Uttale til offentleg ettersyn av reguleringsplan for Birkelundstunet - Alver

Fråsegn til høyring av detaljplan for Birkelundstunet gnr 172 bnr 14 Alver kommune

Uttale til offentleg ettersyn og høyring – detaljreguleringsplan for Birkelundstunet – gnr. 172 bnr. 14 – Alver kommune – PlanID 1263-201902

Merknader til oppstart av detaljregulering for Birkelundstunet - Gbnr 172/14 Seim

Figur 1 Regulert vegbredde Fv. 402 (Fv.5474) vs. Fuglevikvegen

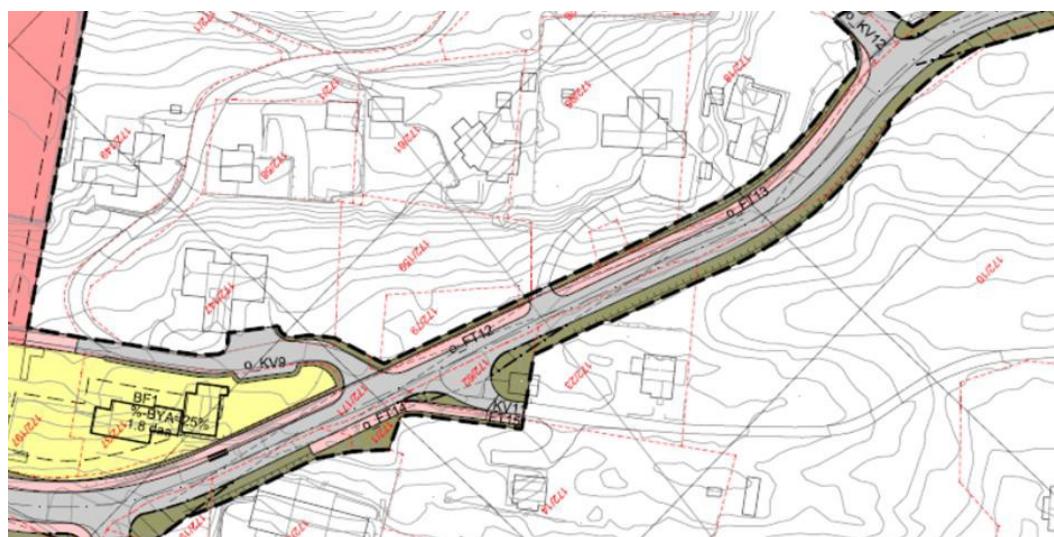
Den private vegen Fuglevikvegen er likevel smal. Konsulent har levert ei enkel trafikkanalyse som viser at det i tillegg til dei 12 nye bustadane også er ein barnehage lenger inne i vegen og at denne genererer ein del trafikk. Ifølgje berekningar vil 12 nye einingar gje ei trafikkauke i gjennomsnittsdøgnet på mellom 24 og 60 køyretøy. Sjølv om ÅDT i 2040 ikkje er berekna til meir enn 150 køyretøy/døgn med ein tungtrafikkandel på 2 % er Statens vegvesen kritisk til at det i samband med reguleringa av eit nytt bustadfelt ikkje vert lagt til rette for nok bredde på tilkomstveg til at to køyretøy kan møtast.

Erfaringsmessig vert fortau i praksis ofte tatt i bruk av bilar når vegen er for smal. Spesielt i anleggsperioden vil dette fort kunne bli situasjonen, noko vi meiner representerer potensiell trafikkfare. Etter det vi kan sjå er temaet mangelfullt vurdert og det er heller ikkje utarbeidd ei ROS-analyse jfr. krav til utforming av eit slikt dokument. Statens vegvesen meiner problemstillingar kring bredde på tilkomstveg/fortau, skuleveg og anleggstrafikk ikkje er tilstrekkeleg handsama/løyst i planframlegget som no er på høyring.

Statens vegvesen vil rá til at ein arbeider vidare med denne planen i høve til manglande bredde på tilkomstvegen, dette gjeld både val av permanente løysingar og ivaretaking av trafikale tilhøve i anleggsperioden. Ved ei utviding av Fuglevikvegen må reguleringsplanen ha med seg naudsynte rekkefølgjekrav til opparbeiding jfr. vår tidlegare tilråding.
